志賀原子力発電所2号炉 敷地周辺の地質・地質構造について

敷地近傍の断層の評価
(コメント回答)

2021年10月14日
北陸電力株式会社

敷地周辺の地質・地質構造に関するコメント一覧(未回答分)

## 2.2.1 (6) 福浦断層の端部 – 南端付近の地質調査 –

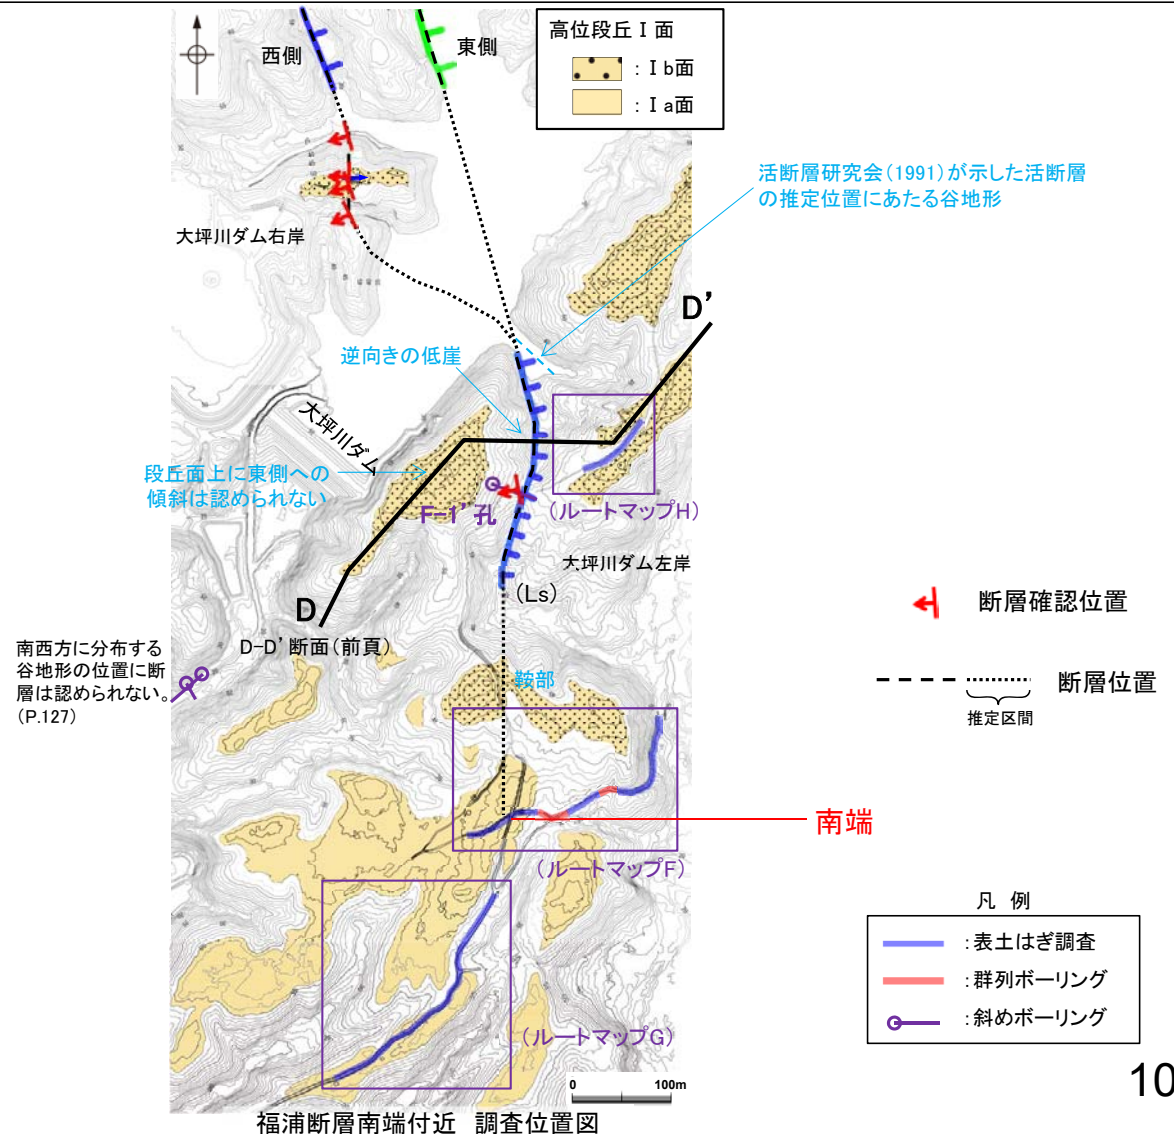
コメントNo.10の回答

- 大坪川ダム右岸では、東側と西側の2本の断層が推定される。地形調査の結果、東側の断層の延長位置には逆向きの低崖が認められるが、西側の断層の延長位置に分布する段丘面には東側への傾斜は認められないこと(前頁、D-D'断面)、南西方に分布する谷地形の位置に断層は認められない(P.127)ことから、大坪川ダム左岸では、断層は1本に収れんしているものと判断した。
- 大坪川ダム左岸において実施したボーリング調査(P.81、F-1' 孔)により確認した断層の南方延長において、表土はぎ調査(ルートマップF、G)を実施した結果、岩盤には断層は認められず(P.104、105)、ボーリング調査の結果、岩盤上面はほぼ水平である(P.106)。
- さらに南方に分布する中位段丘I面及び高位段丘Ia面の旧汀線高度ないし段丘面内縁標高は、ほぼ同じ高度で連続する(P.108、109)。
- したがって、断層の南方延長位置において、断層が認められないことを確認したルートマップFの表土はぎ箇所を福浦断層の南端と評価した。
- なお、大坪川ダム左岸において、活断層研究会(1991)が示した活断層の推定位置にあたる谷地形の延長位置で実施した表土はぎ調査(ルートマップH)の結果、福浦断層から分岐する断層は認められない(P.107)。

## 2.2.1 (7) 福浦断層周辺に認められる谷地形

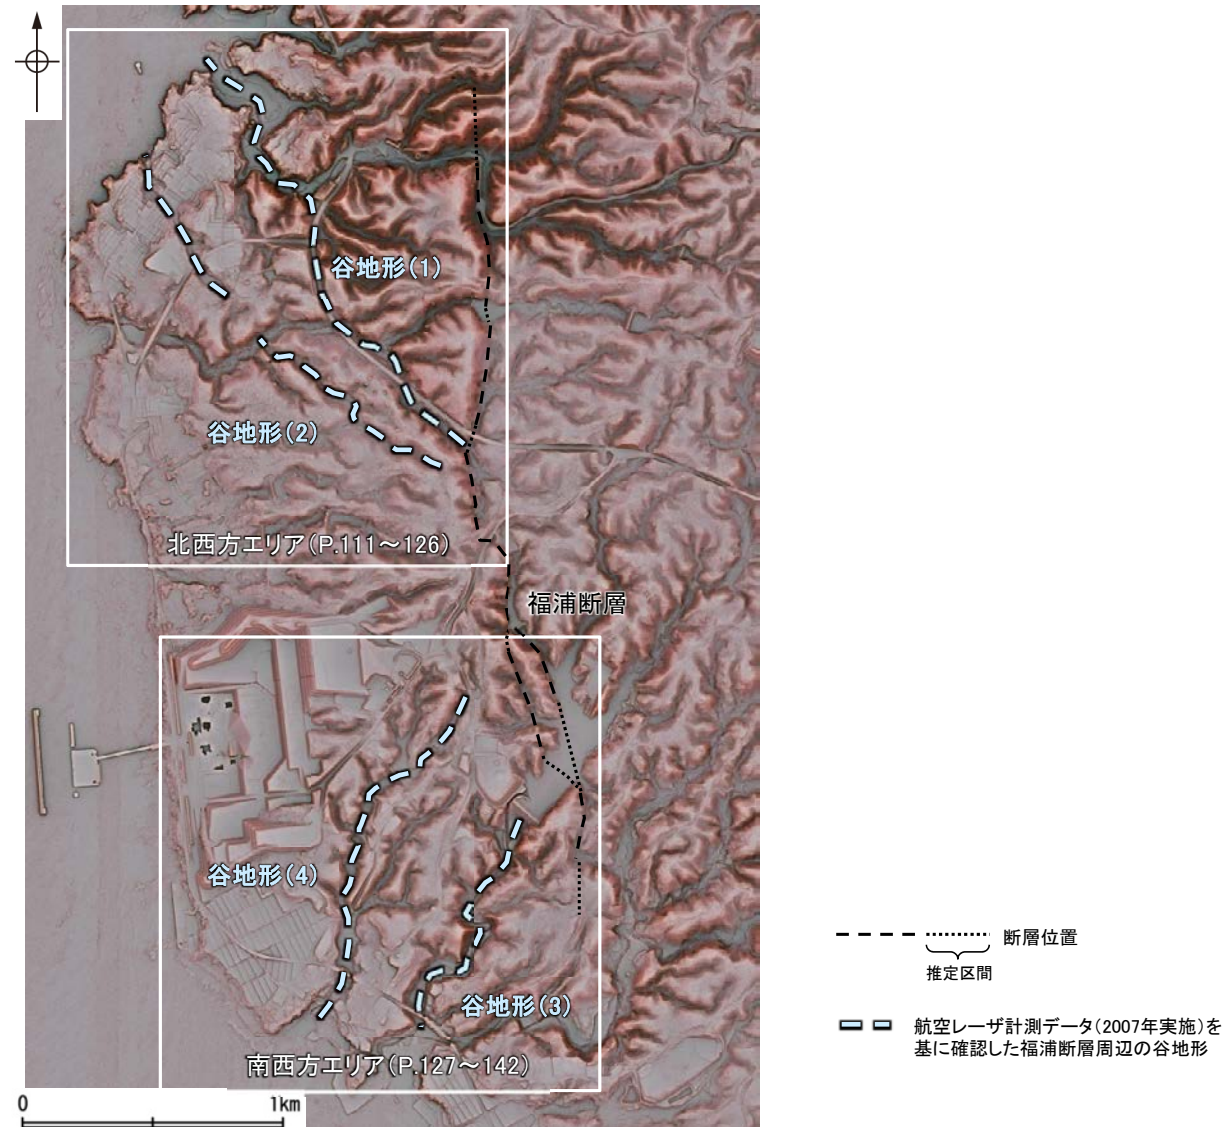
コメントNo.10の回答

- 福浦断層は、後期更新世以降の活動が否定できない断層のうちで最も敷地に近い位置に分布することを踏まえ、その分布をより詳細に確認するために、同断層から分岐する断層の存否について確認することとした。
- 下図のとおり、福浦断層に近接していくつかの谷地形が分布しており、同地形にはリニアメント・変動地形は判読されないが、福浦断層から分岐する断層の存否を確認するために、地形調査及び地質調査を実施した。
- 調査は、福浦断層の北西方に分布する2つの谷地形(谷地形(1)、谷地形(2))、南西方に分布する2つの谷地形(谷地形(3)、谷地形(4))を対象に実施した。

## 2.2.1 (7) 福浦断層周辺に認められる谷地形 — 北西方の地形調査 —

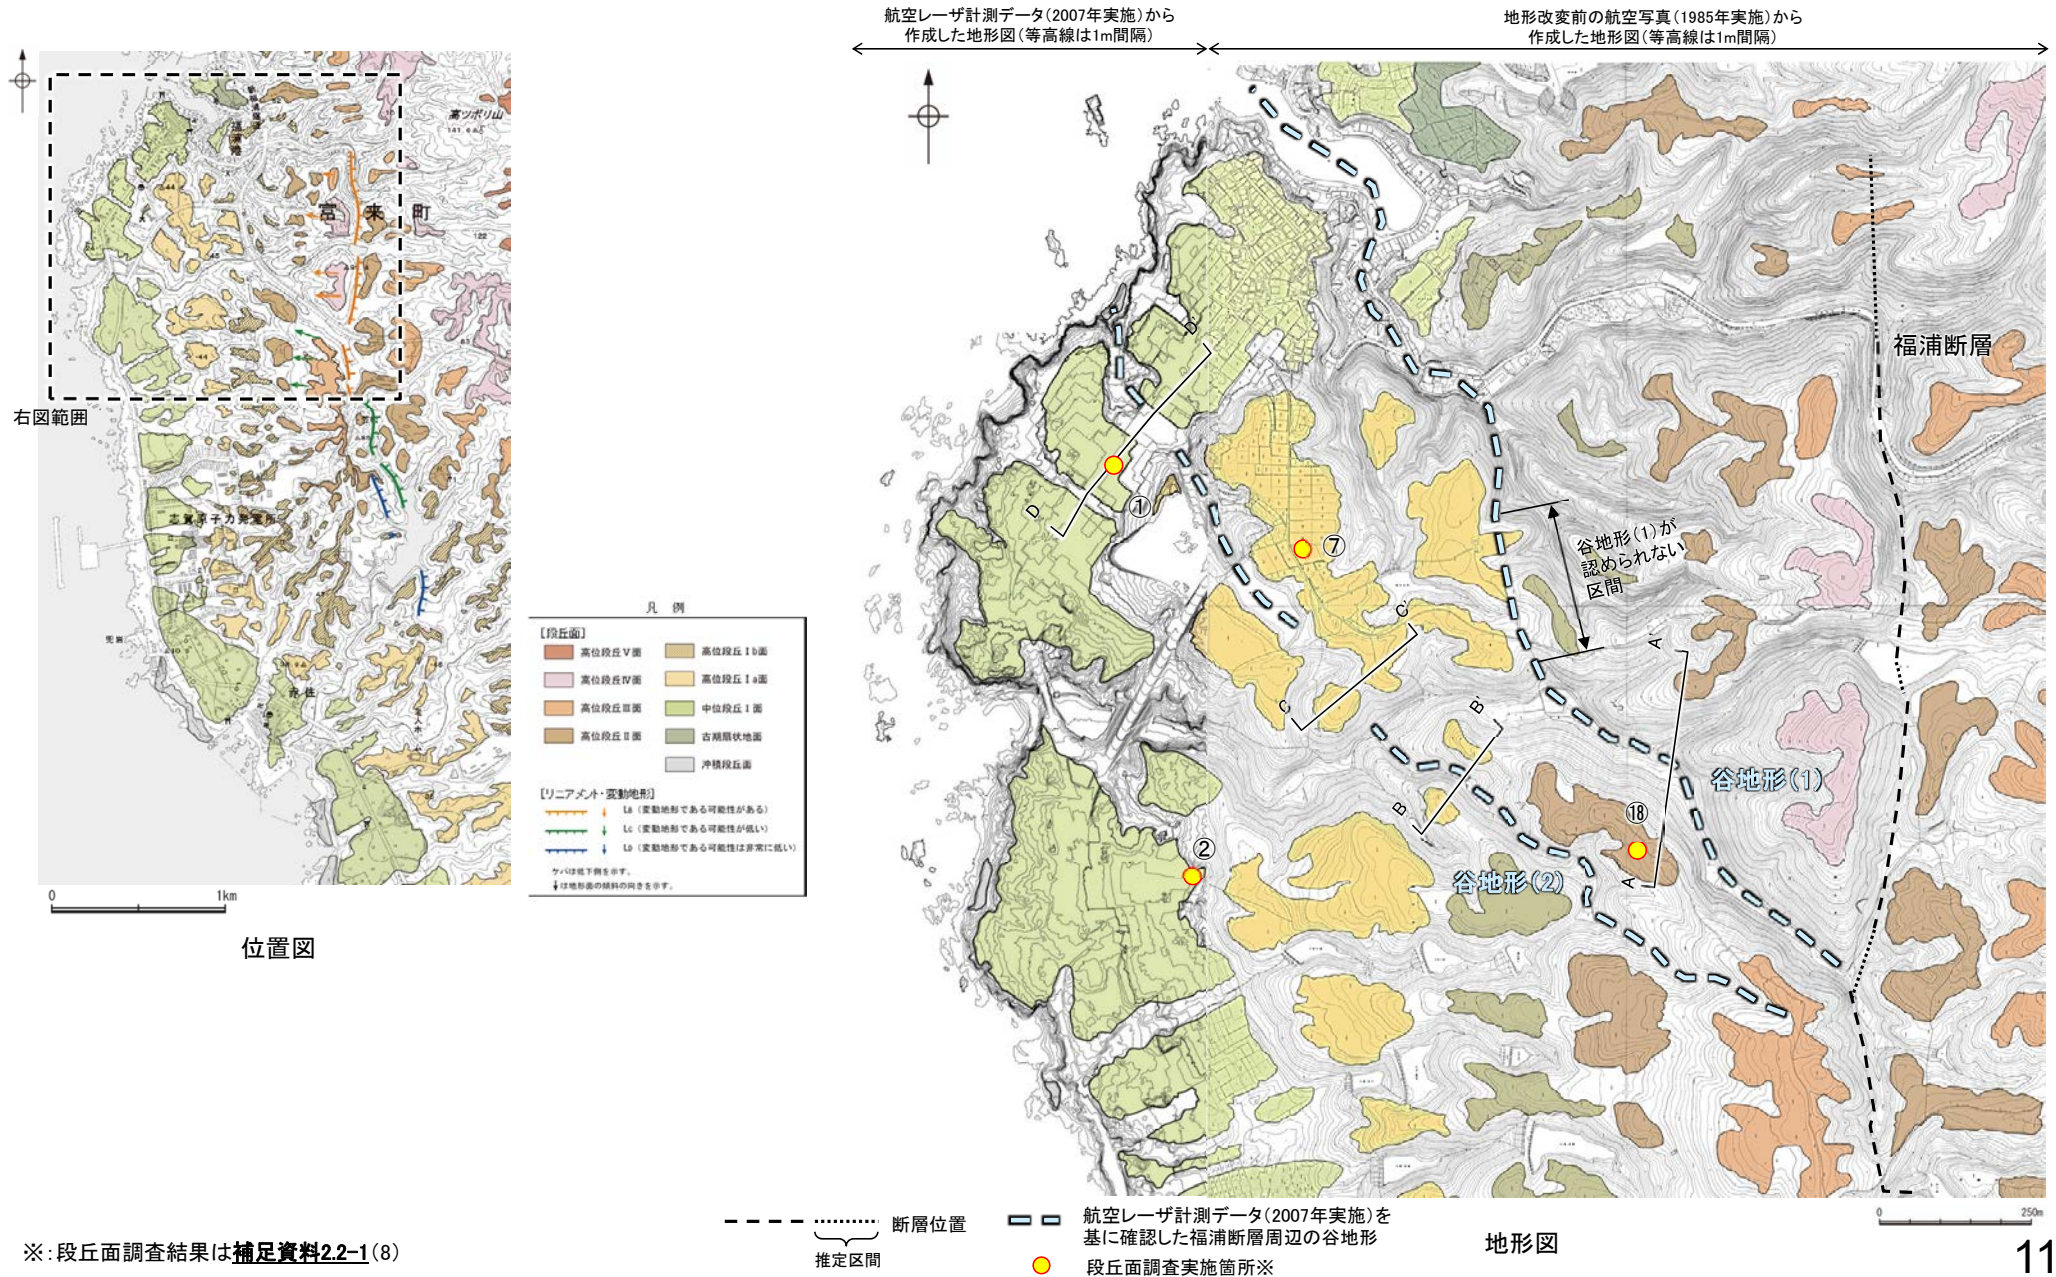
コメントNo.10の回答

- 現在、谷地形(1)沿いに県道が建設されていることから、地形改変前の航空写真(当社撮影(1985), 縮尺8千分の1)を用いて、改変前の地形を確認した。
- 改変前の地形において、谷地形(1)は中央部で連続せず(次頁)、高位段丘Ⅰ面が横断して分布する。
- 谷地形(1)及び谷地形(2)は、直線性に乏しく湾曲して分布する。
- 谷地形(1)を挟んで分布する高位段丘Ⅱ面に高度差がなく、谷地形(2)を挟んで分布する中位段丘Ⅰ面及び高位段丘Ⅰa面に高度差がない(次々頁)。
